2013年3月22日 イモビライザ(ボディー電装品制御ユニット)の不具合

リコール届出一覧表

リコール届出日:平成25年3月22日
リコール開始日:平成25年3月22日

改善箇所説明図

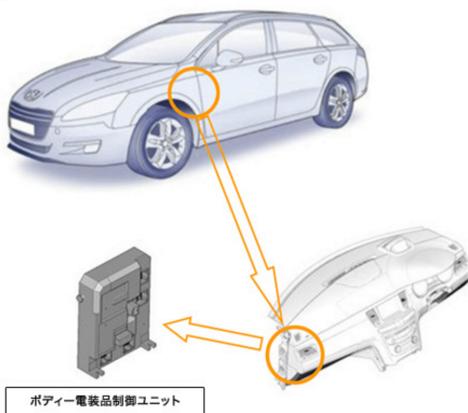
保安基準不適合箇所

車両製造工程において、誤って仕様の異なる車両のボディー電装品制御ユニットを組み付けたものがある。そのため、当該ユニットからイモビライザを解除するための制御信号が出力されず、エンジンを始動できないおそれがある。

改善内容

全車両、ボディー電装品制御ユニットを正規品と交換し、適切なソフトウェアを設定する。
